1号機PCV内ペDESTALの状況を踏まえた対応状況について

(「第13回特定原子力施設の実施計画の審査等に係る技術会合」資料についての質問回答)

東京電力ホールディングス株式会社

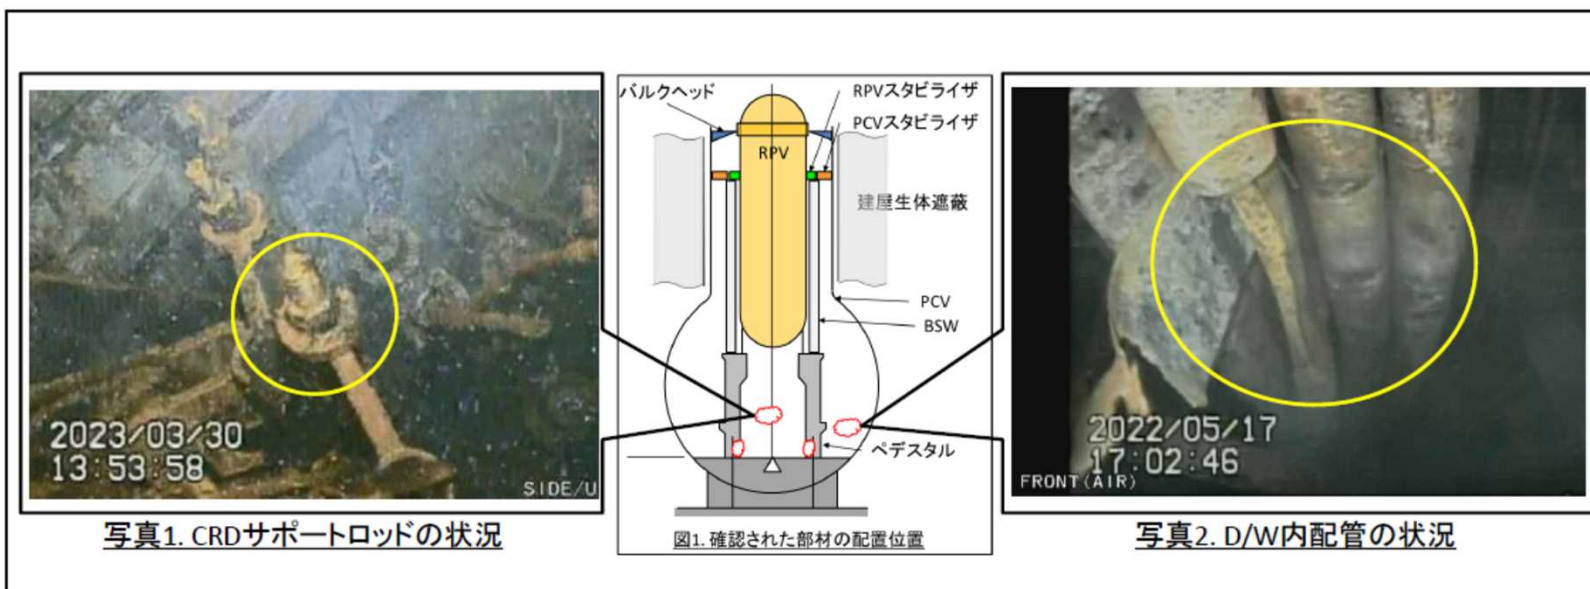
- 検討用熱履歴の想定において、構造物温度をアルミが溶融していないことから600度maxとすることはある程度理解できる。（酸化により見た目の形状を維持するよりも溶融する方が速いと考えられるため）しかし、CRDサポートロッドのボルトナットについて、「炭素鋼のねじ部分が抜け落ちていないことから、腐食量は少なく、・・・」とあるが、腐食していても抜け落ちないこともある。説明として、腐食は多少なりともあると考慮した立場に立ち、温度と時間から腐食は炭素鋼の表面のみであるため締結部分は有効、というような説明の方が妥当ではないか。（スライド14, 26）（入澤委員）

PCV内部調査の目視結果より、最も温度の高かったと想定されるペDESTAL近傍でも炭素鋼の腐食量は微小であると判断されたことに加え、ボルト部分のねじ部が残留していることが目視で確認されていることから腐食量が少ないという文章としておりましたが、ねじ部が残留していることについては資料内で文章として記載ができておらず、分かりにくい記載となり申し訳ありませんでした。

図1. 健全性評価フロー

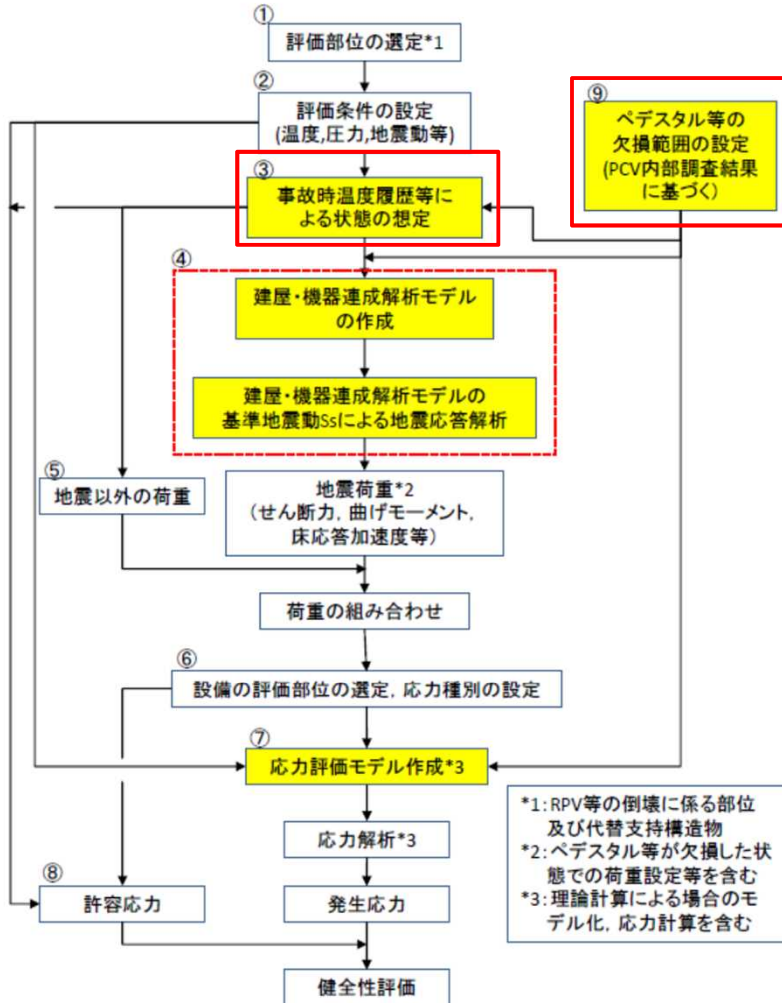
- 資料「PCV内ペDESTALの状況を踏まえた対応状況」の目次に、以下のような資料を1ページ追加できないか？
 - 今回の対応状況を検討するそもそもの原因は、炉内状況をカメラで観察した結果、炉心支持構造物の状況が健全な状況から大きく異なっていたことが判明したことによると思料する。
 - そこで、元来健全な状況であった時の構造解析や耐震解析と、今回の構造解析や耐震解析と比較して、考え方が同じか否か、解析に使用する仮定や条件が同じか異なるのか、新たに追加した考え方などについて、その概要が1ページ内で一目瞭然で分かるような（例えば、元来の場合と現状の場合とを左右で比較）資料。
 - それぞれの項目だけで十分であるとする。
 - このように示すことで、どのような状況であるため、このような解析を行ったということが、小職のような構造解析等の専門家以外にも、理解しやすくなると思われる。
- (岡嶋委員)

資料として評価の流れが分かりにくいものとなっており申し訳ありません。第109回特定原子力施設監視・評価検討会では評価の流れを示すため健全性評価フローを追記いたしました。設計時の評価方法から今回新たに追加した考え方は、フローの⑨及び③に示す部分となり、PCV内部調査で確認された損傷状況や温度履歴の知見を反映する内容となります。

- ①：補助事業評価を踏まえ以下を評価部位に選定
【検討1】：インナースカート
【検討2-1】：PCVスタビライザ
【検討2-2】：バルクヘッド
- ②：評価条件：圧力(大気圧),温度(常温),地震動(Ss波)
- ③：事故時の温度履歴を受けた部材の状況の想定
 ・温度履歴を受けた材料の強度低下
 ・温度履歴を受けたスタビライザの状態の想定
- ④：本評価では実施せず，既存の連成解析結果を流用
 ペDESTAL基礎部曲げモーメント/せん断力は補助事業導出値
 床加速度は実施計画1号機建屋解析導出値
- ⑤：圧力/熱による応力は，大気圧/常温であることから発生しない
 自重による応力は，非常に小さいことから考慮しない
- ⑥：図面情報をもとに，負荷される荷重/方向に対して最も弱くなる部材/断面を選定
- ⑦：構造図寸法を参考に，応力評価モデルを作成
 事故時温度履歴から想定される腐食量またはPCV内部調査結果から想定される腐食量を想定し，部材寸法に反映
- ⑧：事故時の温度履歴による材料の劣化（降伏点(Sy), 最小引張応力(Su)の低下)を考慮
 スタビライザの発生応力は，地震荷重のみ考慮することから，クラスMC支持構造物の一次許容応力とした。
 PCV本体，インナースカート，バルクヘッドは，クラスMC容器の一次+二次応力範囲の許容応力とした。
- ⑨：PCV内部調査により確認された内容及び確認された内容から推定された内容を評価モデルに反映
 ・炭素鋼の腐食量
 ・部材の想定到達温度 等

4. 1 検討用地震動の評価（検討用地震動）

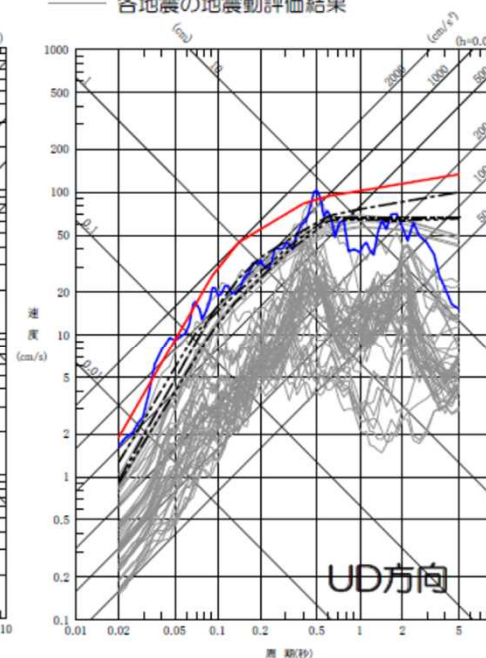
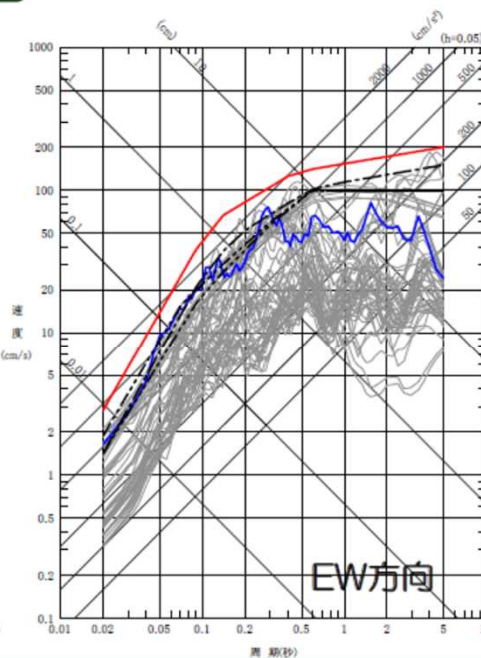
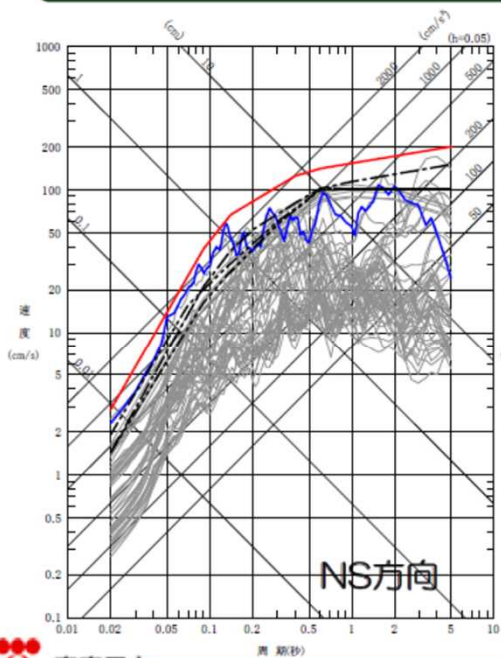
- Ss900地震動に対する評価においてSs600の荷重・加速度を1.5倍として評価しているが、連成解析モデルの固有値（1次、2次、RPV、PCV、ペDESTALの卓越周期）を考慮し、Ss600地震動及びSs900地震動の加速度応答スペクトルを用いて1.5倍とすることの根拠・妥当性を説明のこと。（スライド4，10，11）（高坂原子力対策監）

Ss900地震動に対する評価においてSs600の荷重・加速度を1.5倍して使用することの妥当性については、二つの地震動のスペクトル形状が類似しているため各周期における応答も同じ傾向を示すと考えられることから妥当と考えております。

図 1F-1地震応答解析モデル例

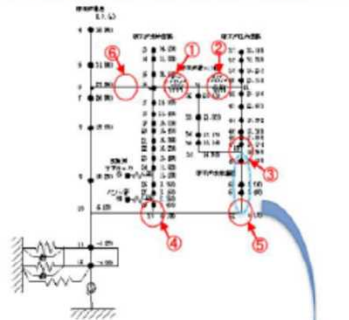
- ・ 検討用モーメント、せん断力はSs600連成解析結果の値を使用しているが、連成解析・結果の概要（連成解析モデル、地震入力（水平、鉛直）、解析評価点、発生モーメント、せん断力）を説明のこと。特に、ペDESTALの断面・形状・剛性・バネ定数等形状寸法・物性値については1号機のペDESTALの損傷状況が加味されているか？その対応について説明のこと。（スライド5）（高坂原子力対策監）

補助事業で行った連成解析はペDESTAL基礎部の損傷時の影響を確認するため、ペDESTAL基礎部の剛性を変化させた複数の解析を行っております。

当該解析結果より、ペDESTALの剛性が低下している場合は地震慣性による荷重はスタビライザに多く負担され、ペDESTALにかかる荷重が減少すると考えられることから、保守的にペDESTAL剛性を低下させない荷重を用いてインナースカートの評価する方針といたします。

- インナースカートの評価で適用したペDESTAL基礎部曲げモーメント/せん断力の妥当性について
 - 補助事業で実施したPCV内気中の評価 (H26-1) のパラメータスタディとして, H28-2-1~5を実施している。評価には補助事業評価で導出されたH28-2-4(Ss600), H28-2-5(Ss900相当)の荷重を適用した。
 - 下に示す補助事業の評価表のうち, 解析条件①と②、解析条件③と④はペDESTAL基部剛性のみ変更した条件であり, ペDESTALが受ける荷重はペDESTAL剛性が高い (欠損が少ない) 方が高く, 欠損して剛性が低下するとスタビライザで受ける荷重が大きくなることが確認できる。インナースカートの評価に用いる荷重として, ペDESTALに負荷される荷重が大きくなるものを採用して構造健全性を評価した。

【補足資料】事故時温度履歴を経たPCVスタビライザの状態の想定

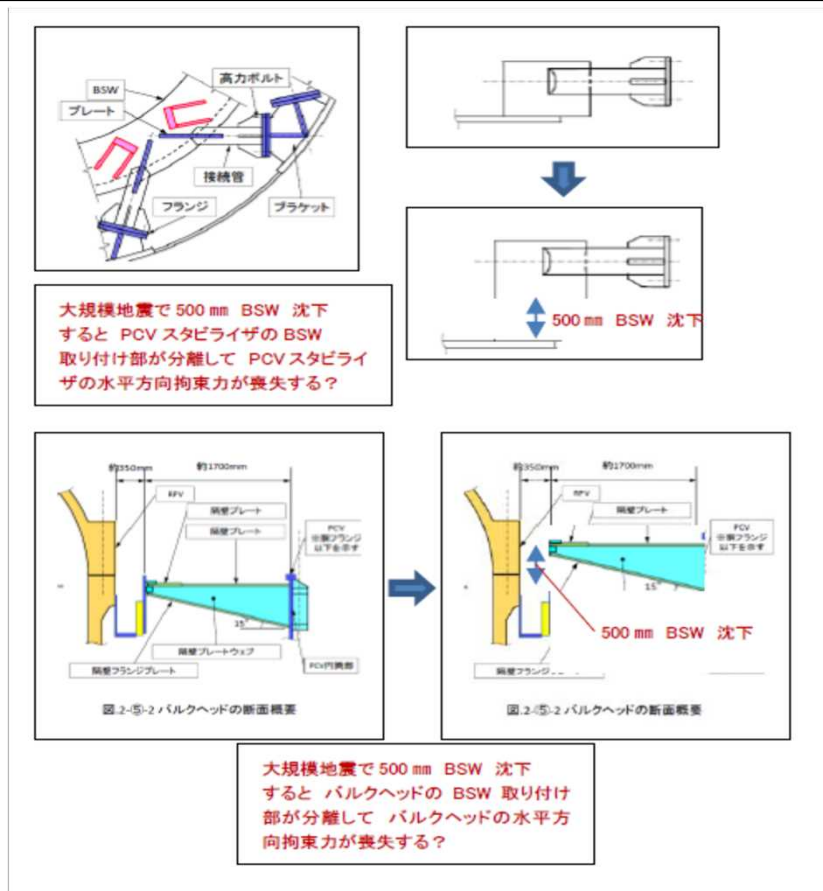
- 事故時に負荷された熱膨張量を想定したPCVスタビライザに発生する応力（613.1Mpa）は、降伏応力を超過するが破断伸びを超過しないことから、亀裂は発生しておらず、一定の支持力を有していると想定しているとしているが、その根拠について、技術的・定量的に説明のこと。（スライド12, 13）（高坂原子力対策監）

事故時温度履歴を経た後にも、ひずみ量は0.5%程度。PCVスタビライザの構造材であるSTPL380は、常温破断伸び量が22%以上であり、温度が高くなると破断伸び量が増加する傾向であることから、PCVスタビライザは破断していないと判断しております。

- スタビライザの破断について
事故時温度履歴を経た後にも、ひずみ量は0.5%程度。PCVスタビライザの構造材であるSTPL380は、常温破断伸び量が22%以上であり、温度が高くなると破断伸び量が増加する傾向であることから、**PCVスタビライザは破断していないと判断。**
- スタビライザの変形について
鉛直方向のBSW側熱伸び量とPCV本体側の熱伸び量との差は32mm程度であり、接続管が250A（外径：267.4mm/肉厚：25.4mm）であることを考慮すると、高温時に局部応力が降伏点を超えるが、PCV内温度の低下に伴い、**元の形状に近い状態に戻り大規模な変形はないと想定。**
なお、PCVスタビライザ自体の熱伸びは、PCV取り合い部とBSW取り合い部に寸法を制限されるので、高温時熱伸びする分が圧縮され、温度の低下に伴い、スタビライザに残留引張力がかかる。

⇒ PCVスタビライザの変形は、熱伸びに伴う二次応力による変形であり、破断に至らず、荷重を伝達できる状態。しかしながら、PCVスタビライザには変形や残留応力が残ると想定されることから、支持できる荷重が健全時から低下している可能性を考慮する必要あり。
